Oplossen fietsparkeer overlast en/ofproblemen Weeninkpad / Ratumsestraat

oncko.grader@gmail.com
februari 2026

Weeninkpad/Ratumsestraat

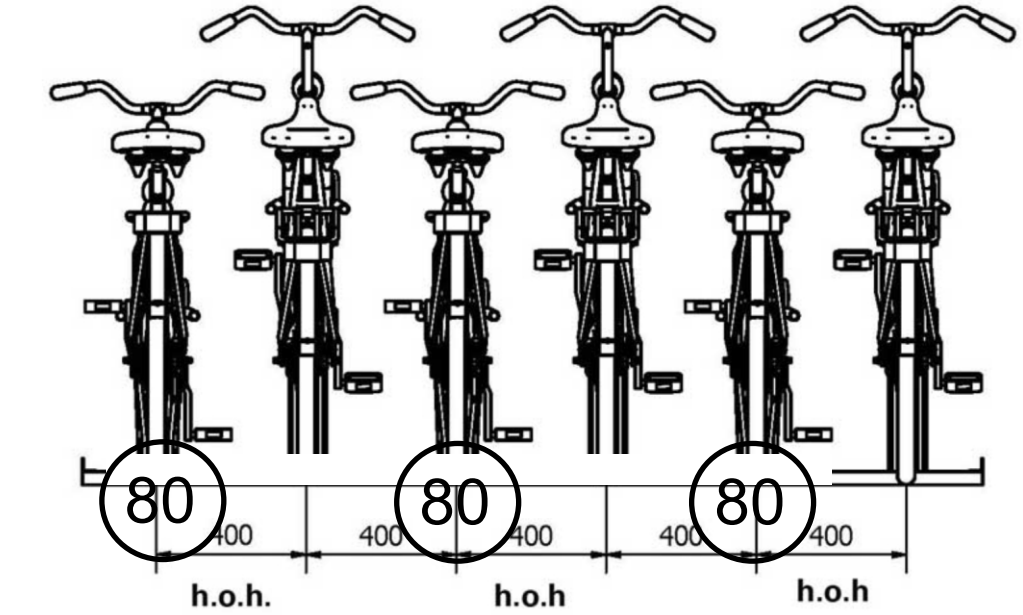
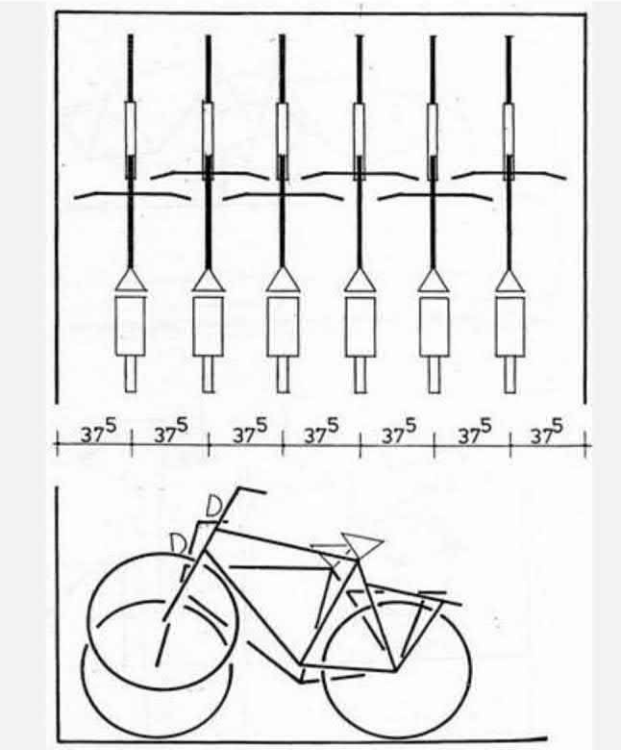
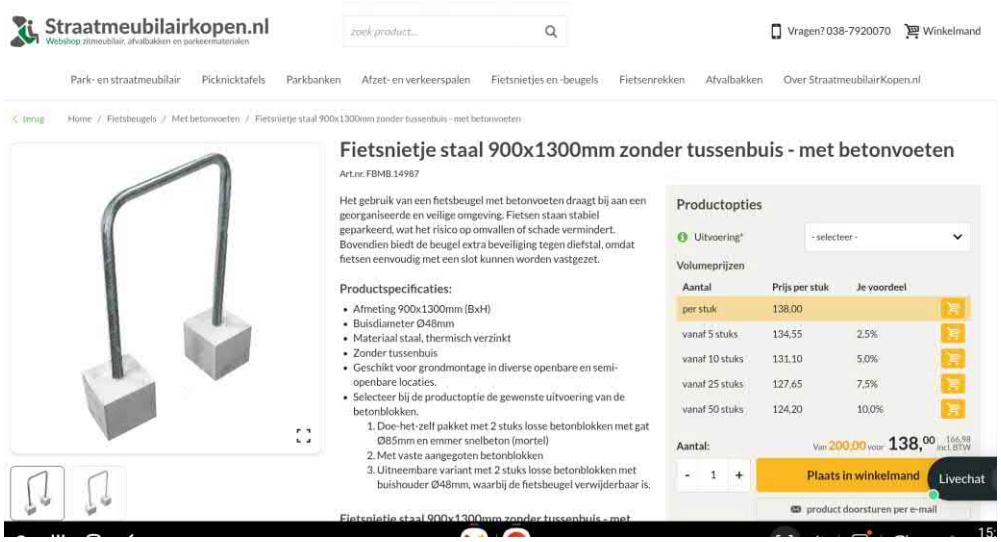
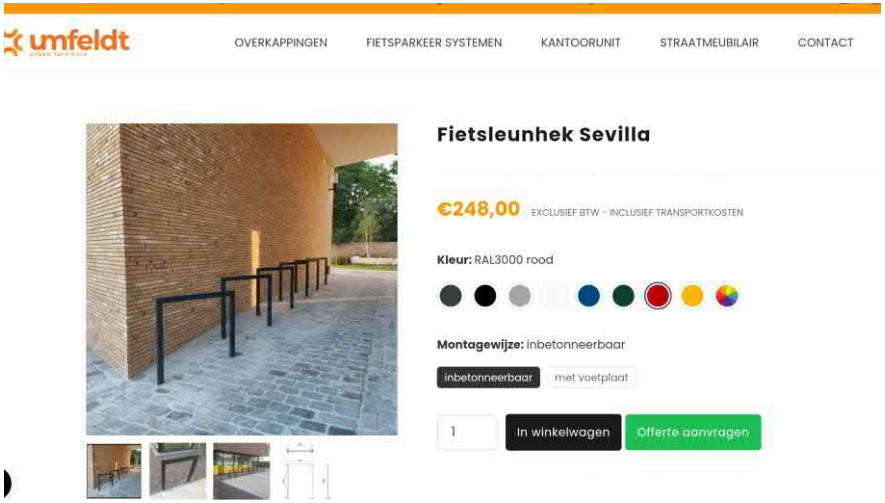
104 fietsen!

22 fietsen

In de nieuw situatie zijn

47 nietjes/aanleunbeugels getekend.

29 fietsen

53 fietsen

De bestaande rekken staan op 80 cm van elkaar. Dat is voldoende ruimte voor alle fietsen, (zonder bak) De aanleunbeugels staan 120 cm voor elkaar, voldoende voor 3,5 fietsen, echter dit wordt door de gebruikers niet zo gedaan. Zonde van de ruimte! Zie bv. bij de Lidl.
Parkeren in een aangegeven vak verloopt in heel Nederland beter dan verwacht, zelfs in de studenten steden.
Een beetje verf, een lijn en klaar. Zelfs de „kolk“ kan blijven. Bespaart een hoop geld!
